Rep No.B21053a

富士電機機器制御株式会社
事業統括部

【訂正版】コマンドスイッチ表示灯 AH165-ZM 仕様及び手配形式変更のお知らせ

| 添付資料 | 変更詳細表 B21053a-01 |

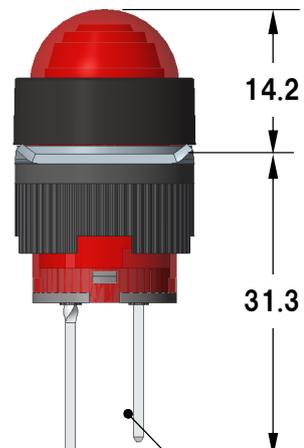
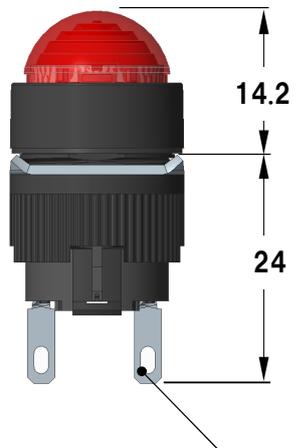
| 対象形式 | 従来品 | 変更品 | | | | | | | | | | | | | | | | |
|------------------|--|-----|----|------------|-----|--|-----|----|-------------|-----|------------------|--|-----|------|-----|-----|-------------|-------|
| 表示灯 AH165-ZM | <p>【外観】 旧形式 AH165-ZM□□2</p>  <p>ラッピング端子</p> <p>【構造】</p> <ul style="list-style-type: none"> ・電球交換不可 ・カラーチップの交換不可 <p>フレーム</p>  <p>【材料】</p> <table border="1"> <thead> <tr> <th>部品名</th> <th>材料</th> </tr> </thead> <tbody> <tr> <td>フレーム(ドーム形)</td> <td>PAR</td> </tr> </tbody> </table> | 部品名 | 材料 | フレーム(ドーム形) | PAR | <p>新形式 AH165-ZM□□3</p>  <p>はんだ兼タブ端子</p> <p>【構造】</p> <ul style="list-style-type: none"> ・電球交換可能 ・カラーチップの交換可能 <p>カラーチップ</p>  <p>【材料】</p> <table border="1"> <thead> <tr> <th>部品名</th> <th>材料</th> </tr> </thead> <tbody> <tr> <td>カラーチップ(ドーム)</td> <td>PAR</td> </tr> <tr> <td colspan="2">従来品と若干色合いが異なります。</td> </tr> <tr> <td>拡散板</td> <td>PMMA</td> </tr> <tr> <td>ボタン</td> <td>PBT</td> </tr> <tr> <td>パッキン(押ボタン用)</td> <td>シリコーン</td> </tr> </tbody> </table> | 部品名 | 材料 | カラーチップ(ドーム) | PAR | 従来品と若干色合いが異なります。 | | 拡散板 | PMMA | ボタン | PBT | パッキン(押ボタン用) | シリコーン |

※変更後と同一の形式にて対応中の特殊対応品 AH165-ZM□E3 においても変更品に統合いたします
